Mission régionale d'autorité environnementale

Projet d'extension de la zone d'activités Pont-Peyrin (tranche III)

Commune de l'Isle-Jourdain (32)

**Avis de l'Autorité environnementale
Au titre des articles L122-1 et suivants du Code de l'environnement**

Les zones d'activités économiques le long de la RN 124 - Extrait de l'étude préalable agricole p.4

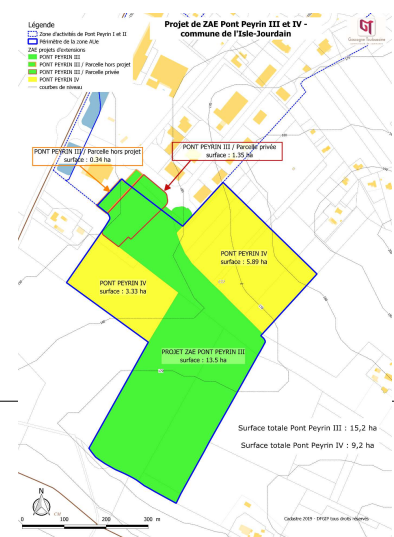
Or le secteur ouest de l'agglomération toulousaine, le long de la RN 124 notamment, voit son attractivité se renforcer. Il suit une logique d'aménagement caractérisée par la multiplication d'opérations d'aménagement (économiques et résidentielles) d'envergures variées et concomitantes, qui sont elles-mêmes recensées dans l'étude préalable agricole (p.19): sur les 8 zones d'activité en projet, 3 sont en cours d'ouverture pour un total de 76,26 ha et 7 d'entre elles ont des projets en attente de définition précise.

Compte tenu du contexte territorial spécifique, il est attendu une meilleure justification en termes de besoins et de recherche du moindre impact sur l'environnement, et d'autre part une analyse proportionnée aux enjeux des effets cumulés sur l'ensemble des thématiques (biodiversité, fonctionnalité écologique, paysage, nuisances liées à l'accroissement du trafic et notamment la qualité de l'air...).

La MRAe recommande de compléter l'étude d'impact en présentant une description des solutions de substitution raisonnables, à une échelle élargie et, sur cette base, de démontrer que le choix d'ouverture de la zone d'activité est la solution de moindre impact d'un point de vue environnemental, y compris en termes de consommation d'espace, au regard des potentialités à cette échelle élargie.

Elle recommande que l'analyse des impacts soit complétée d'une appréciation des effets cumulés, proportionnée aux enjeux, avec les nombreux projets de ce secteur sur l'ensemble des thématiques environnementales.

Cause 42 : Implantation du projet au regard de la topographie
Plan du projet (Tranche III) - Etude d'impact p.201

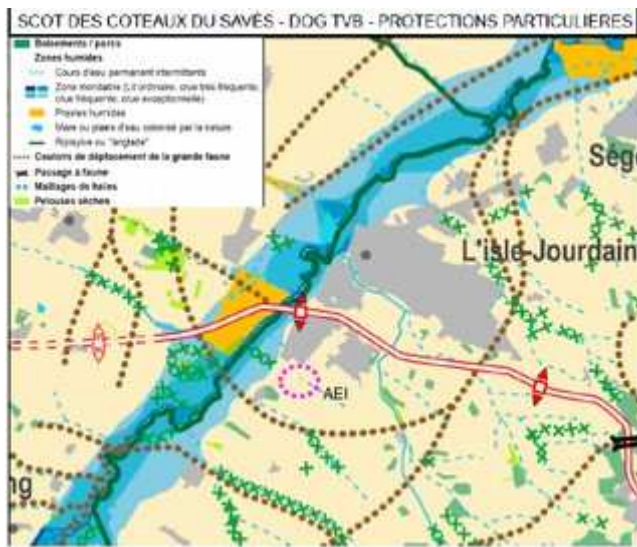
La zone enherbée et le fossé de drainage sont notés en enjeu très faible mais seront conservés et renforcés par « élargissement » de celui-ci et adjonction d'arbres. Mais ce point est à clarifier car le rapport indique, dans la partie mesures, que c'est le fossé qui sera élargi (M6 – p. 286) et qu'une « charpente arborée » sera ajoutée. Mais dans le même temps, il est dit, dans la partie synthèse des enjeux (cf synthèse des enjeux p. 276) et « gestion des eaux pluviales », que ce sont les bandes enherbées associées qui seront élargies à 20 mètres (p.214). Il conviendra de préciser ce qui est effectivement élargi et de clarifier les aménagements qui sont prévus le long du fossé. Bien qu'à sec, le fossé est en effet possiblement en connexion avec les mares ou plans d'eau qui bordent la Save. Tout élargissement couplé à l'imperméabilisation du secteur, pourrait avoir des impacts indirects sur ces zones humides. Il appartient à l'étude d'impact de démontrer l'absence d'incidence indirecte du projet sur ces dernières.

La démarche environnementale concernant la faune et les zones humides reste très partielle. La méthode d'inventaire étant insuffisamment précisée, les mesures étant parfois contradictoires (zone enherbée ou/et création d'un linéaire d'arbres autour du fossé ?), il est difficile de juger la pertinence des mesures environnementales proposées et de leur effet sur la biodiversité d'autant plus qu'au sein des aménagements de la coulée verte sont prévus des espaces de pique-nique, voire la création d'espaces dédiés à la promotion de l'agriculture durable, susceptibles de déranger la faune.

Elle recommande également de lever toutes les contradictions relatives à la mise en œuvre des mesures notamment autour du fossé.
